武庫川水系河川整備基本方針(原案)等に対する各委員からの意見書

目 次

圖5.2.12(2) 水位—流量關係 (最終)

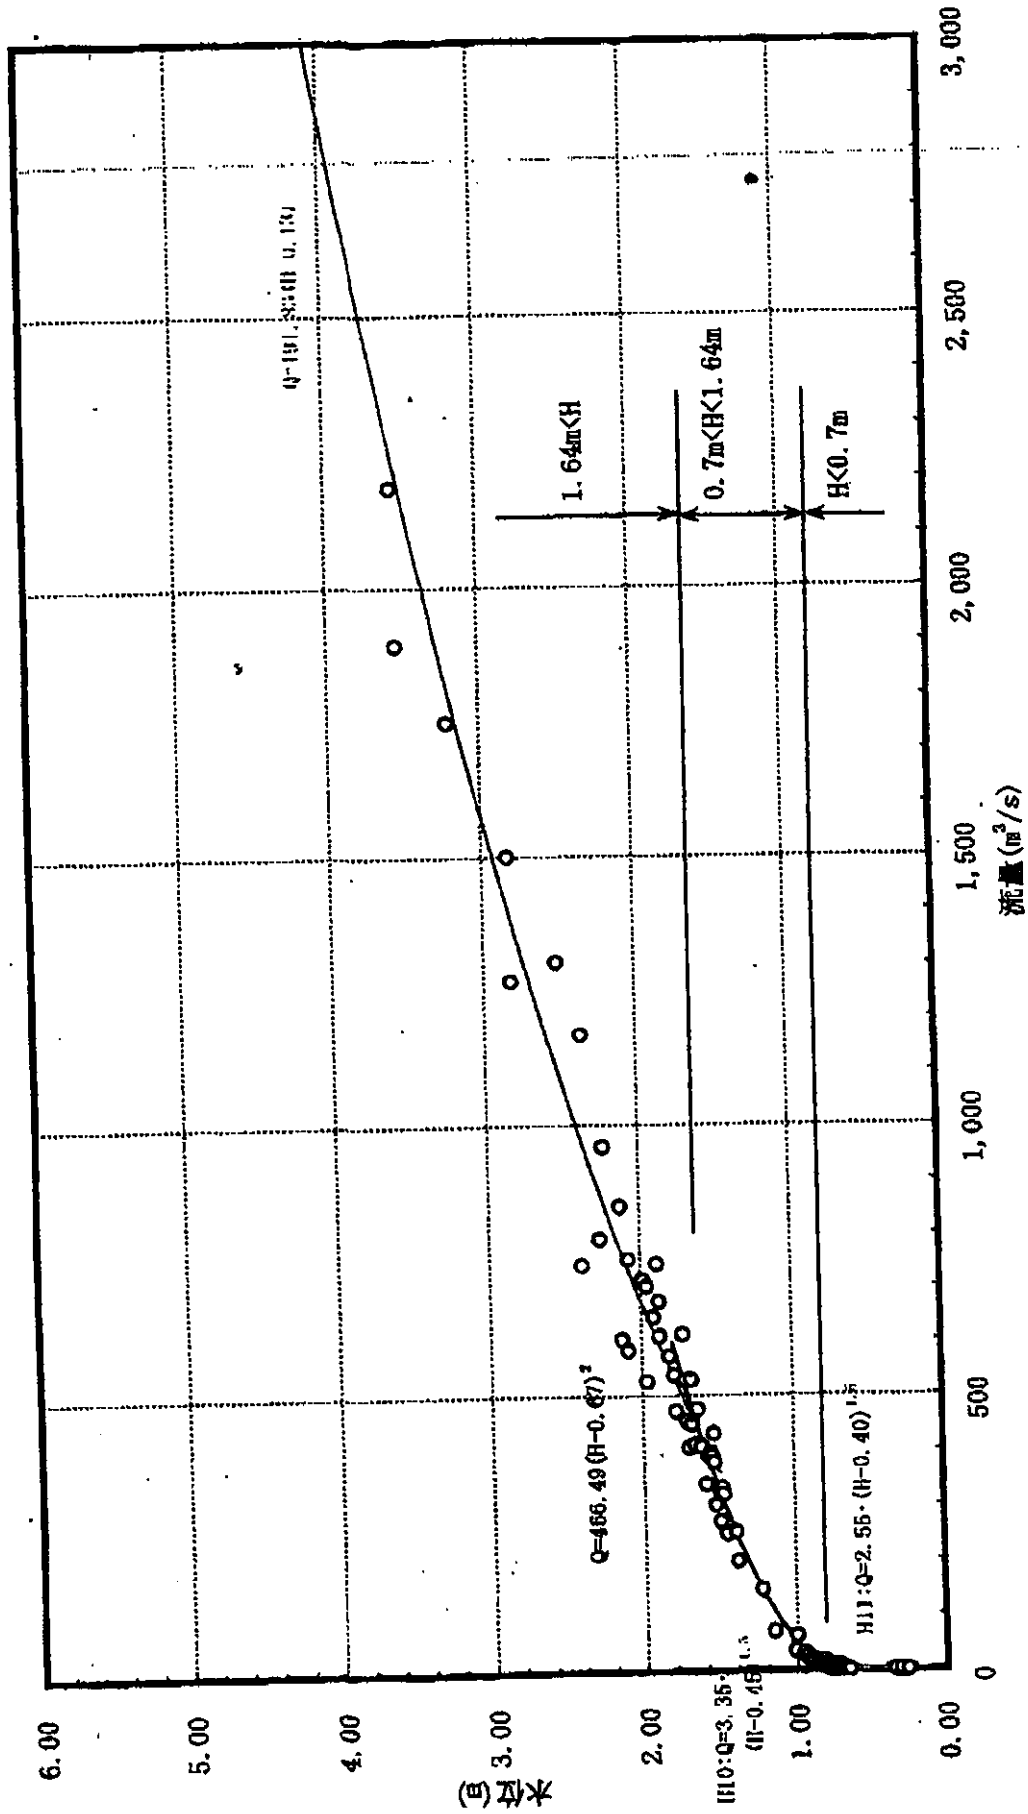
上記関係を示すグラフは 上記報告書図 5.2.12(2)にあるが、図に示された流量の範囲は

3,000 迄である。

$H>1.64$ の条件しか付いていないので、水位 6m でも①式は成立することになるが、甲武橋地点の条件を考えると、①式はこの地点の高水敷による横断面の変化を考慮していないのでこのような高い流量になると思われる。流量 $6,500\text{m}^3/\text{s}$ 以上となることは常識的には考えにくいので、H の上限を計算条件に入れて指定するか、冪の値を変えるか何らかの対策が必要と思われる。(試算では $H>4$ の場合、冪定数は 1.85 程度でよいように思われる。)
